H27-B-1 深度69.70~69.73m 非モデル化破碎部(1/3)

D-41破砕帯 薄片試料観察(H27-B-2 深度88.43m)

H27-B-2 深度88.38~88.43m D-41破碎帯

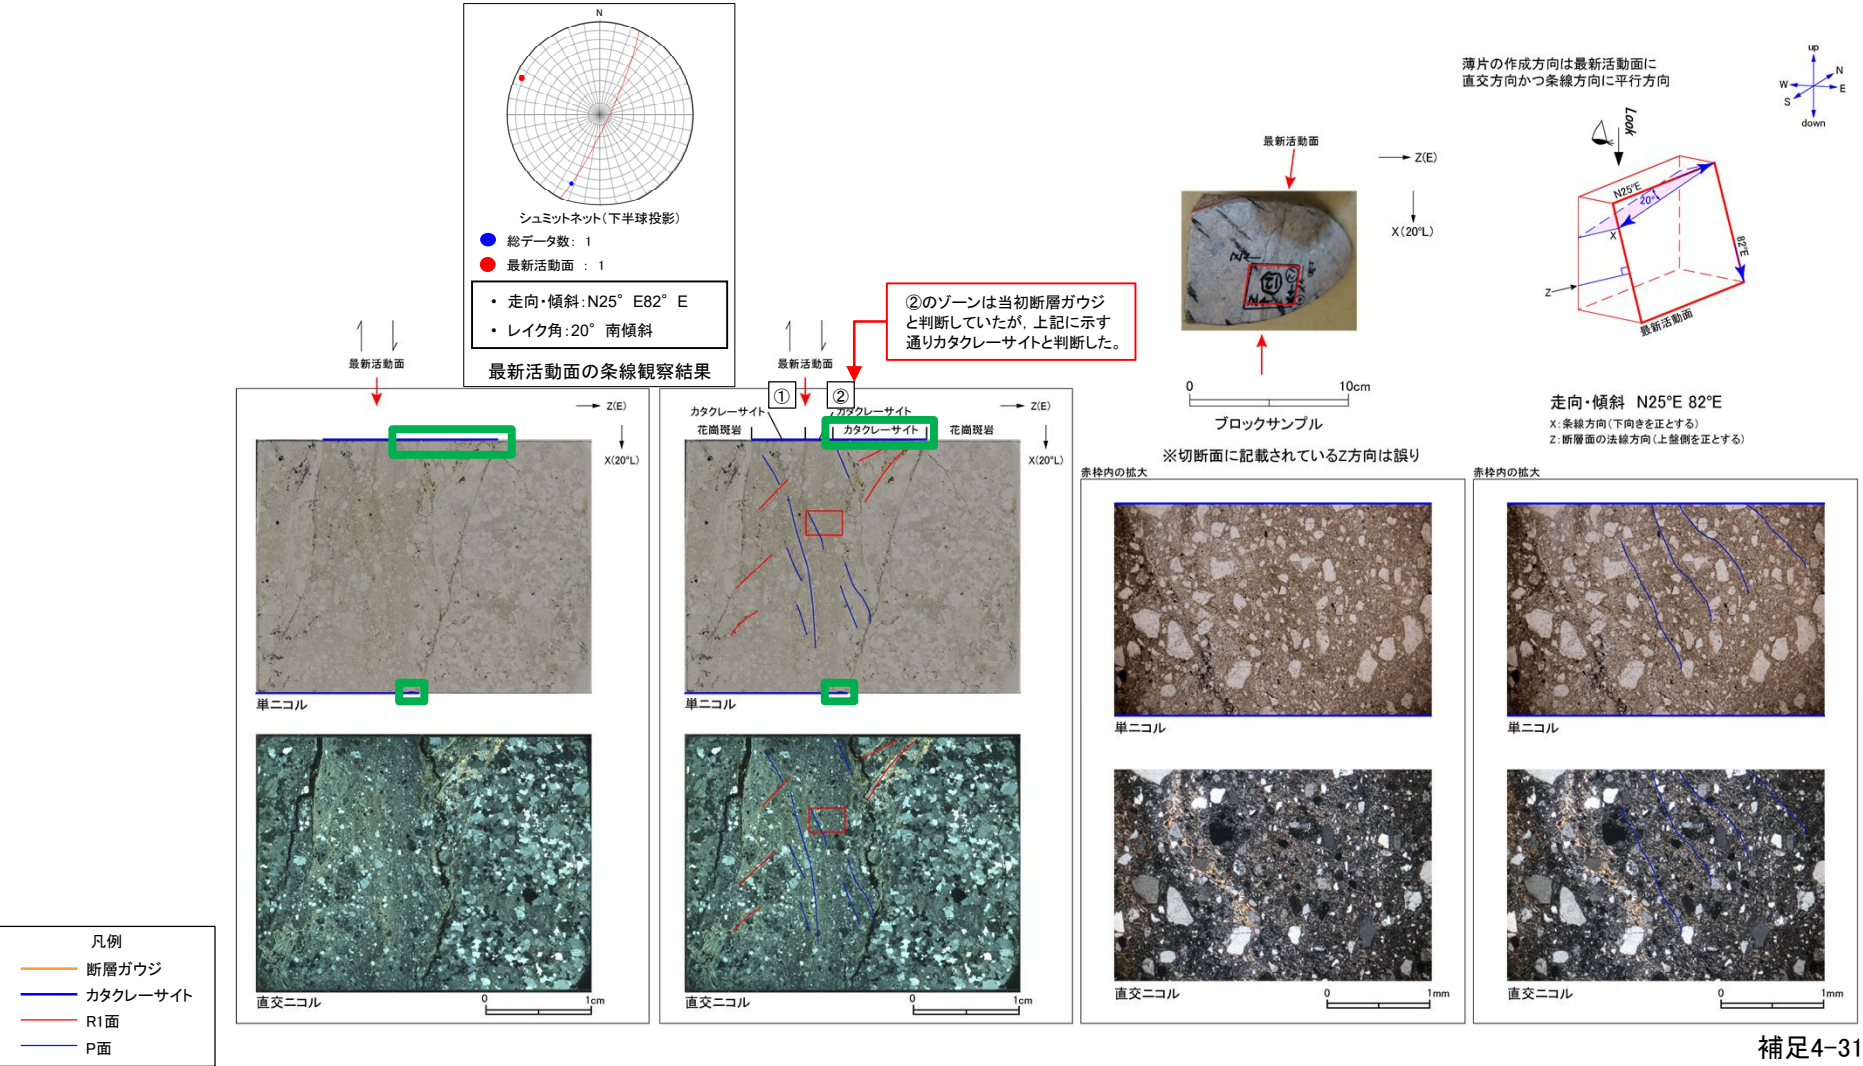
- ・H27-B-1のボーリングコアから採取した薄片試料の観察結果によれば最新活動面(深度69.70m)の変位センスは、右ずれ成分が卓越する。
- ・断層岩区については、ゾーン(②)はカタクレサイトと評価したゾーン(①)より細粒であり、破碎流動も比較的少ない。また、全体的に粘土鉱物が認められることから、断層ガウジと判断していた。(第833回 机上配布資料1)なお、ゾーン(①)にはジグソー状の角礫群などのカタクレサイトと示す特徴が認められる。
- ・追加した文献も踏まえて薄片観察を実施したところ、②のゾーンには以下の特徴が認められることから、カタクレサイトのみからなる破碎部であると判断した。
 - 基質を構成する粘土鉱物は少ない。
 - 岩片は角礫主体であり、ジグソー状の角礫群が認められる。
 - 塑性変形した雲母粘土鉱物が認められる。

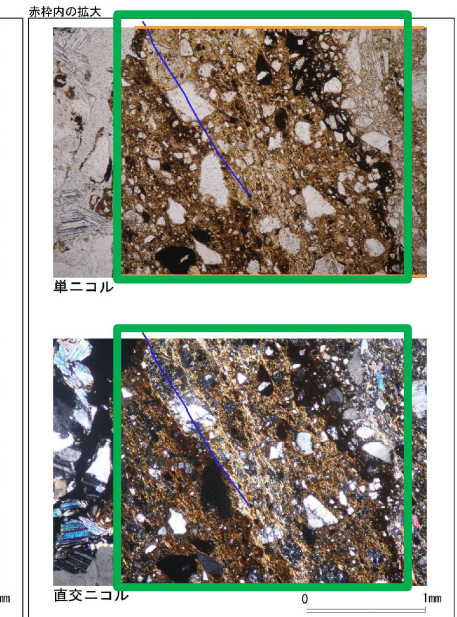
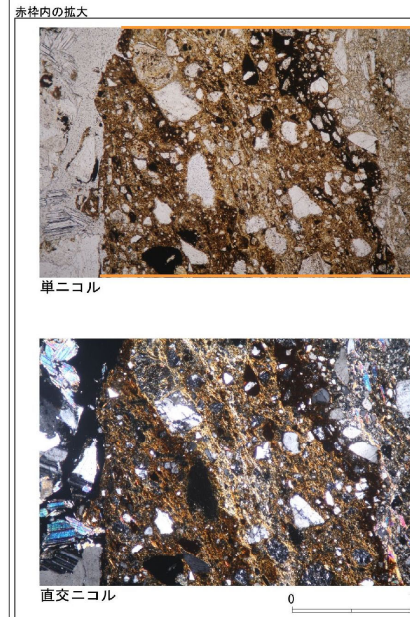
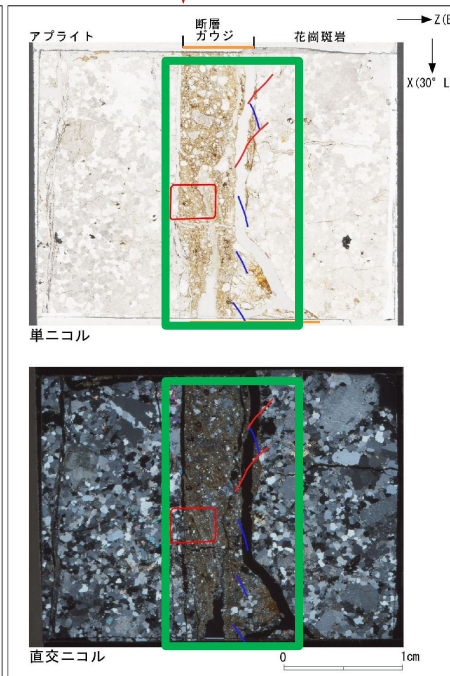
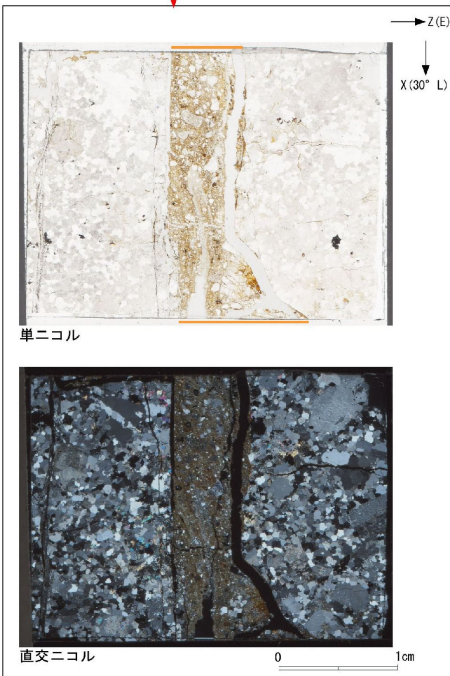
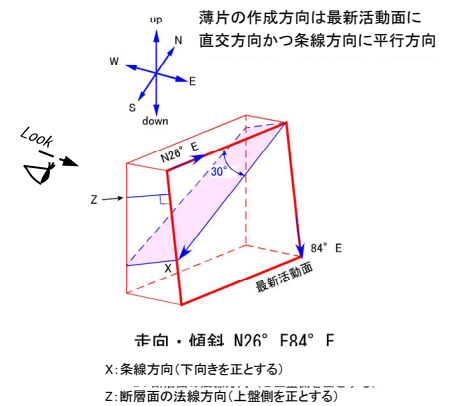
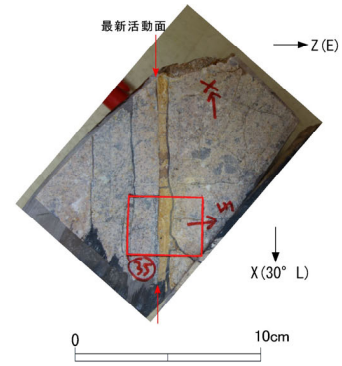
※切断面に記載されているX方向は誤り

※切断面に記載されているX方向は誤り
 ブロックサンプル

・H27-B-2のボーリングコアから採取した薄片試料の観察結果によれば最新活動面(深度88.43m)の変位センスは、右ずれを伴う正断層である。
 ・薄片観察に基づく断層岩区分の評価を行った結果、最新活動面付近に基質を構成する粘土鉱物が多く認められることから、断層ガウジを伴う破碎部であると判断した。(追加した文献も踏まえても変更なし。)

H27-B-2 深度88.88~88.94m f-b-2-14破碎帯

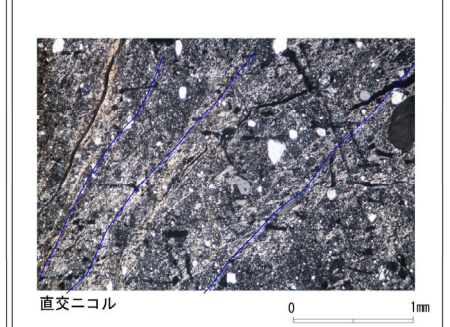
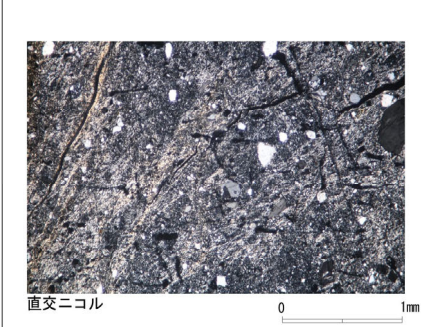
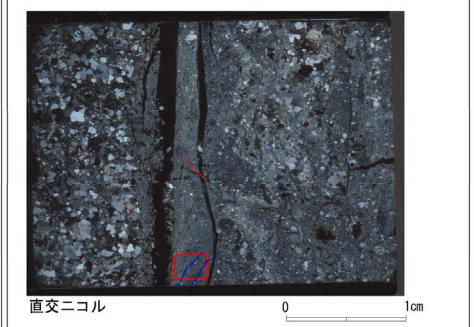
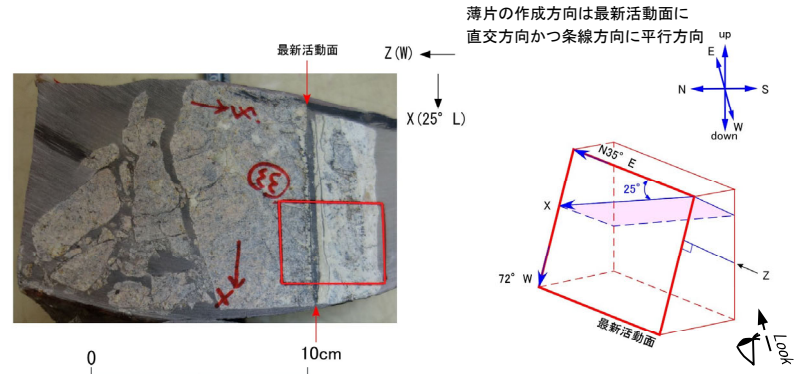
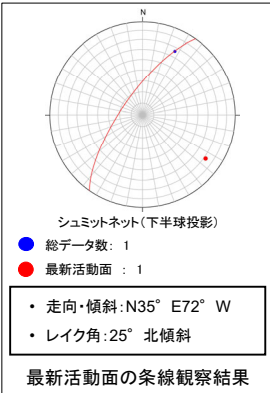
当該破砕部については、性状一覧表の最新活動面の表示位置が誤っていた(誤:88.94m, 正:88.91m)。なお、薄片試料は正しい位置で観察している。

・H27-B-2のボーリングコアから採取した薄片試料の観察結果によれば最新活動面(深度88.91m)の変位センスは、右ずれを伴う正断層である。
 ・薄片観察に基づく断層岩区分の評価を行った結果、最新活動面付近に基質を構成する粘土鉱物が多く認められることから、断層ガウジを伴う破碎部であると判断した。(追加した文献も踏まえても変更なし。)

H27-B-3 深度76.59~76.89m H-3c破碎帯

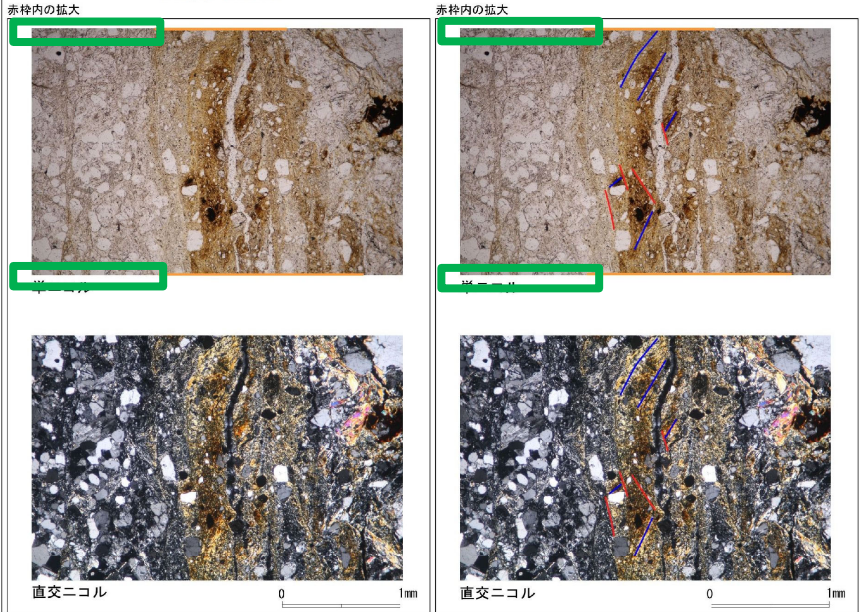
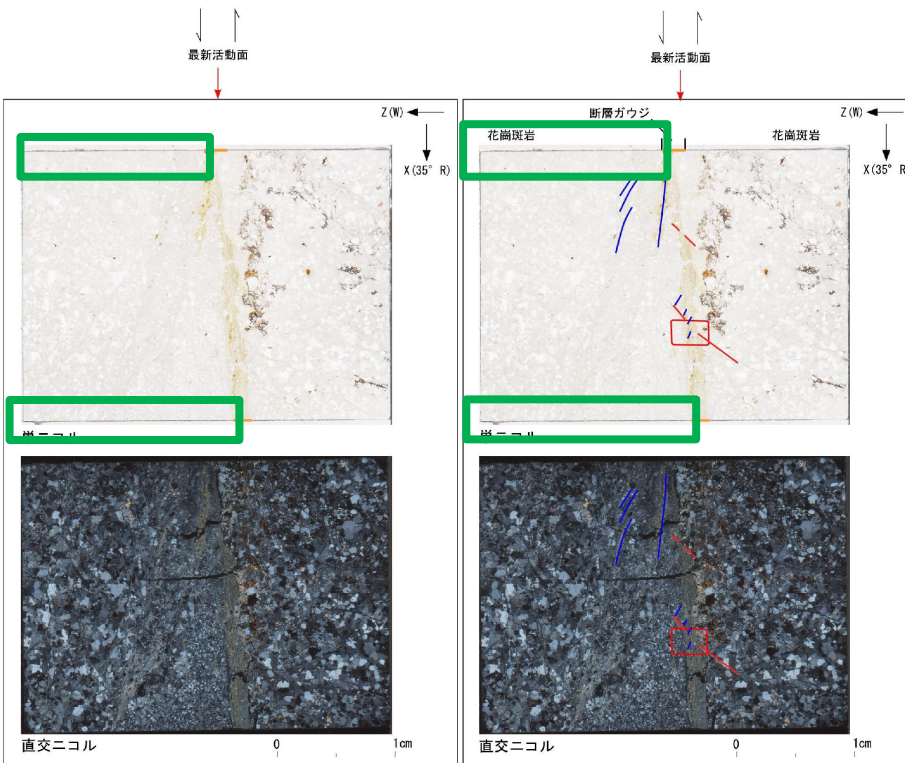
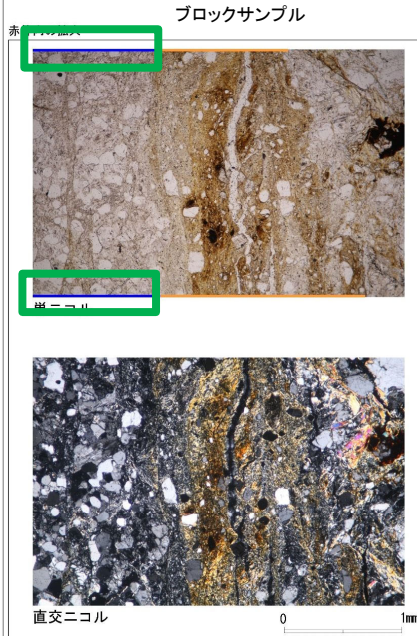
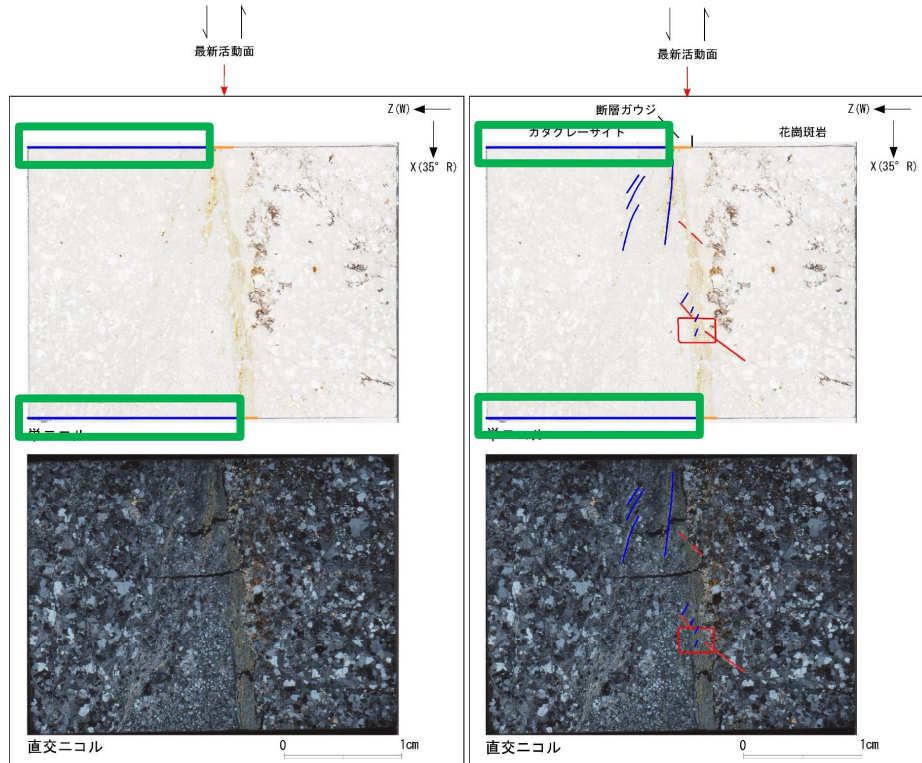
走向・傾斜データなし

走向・傾斜データなし

・H27-B-3のボーリングコアから採取した薄片試料の観察結果によれば最新活動面(深度76.59m)の変位センスは、左ずれを伴う正断層である。
 ・薄片観察に基づく断層岩区分の評価を行った結果、最新活動面付近に基質を構成する粘土鉱物が多く認められることから、断層ガウジを伴う破碎部であると判断した。(追加した文献も踏まえても変更なし。)
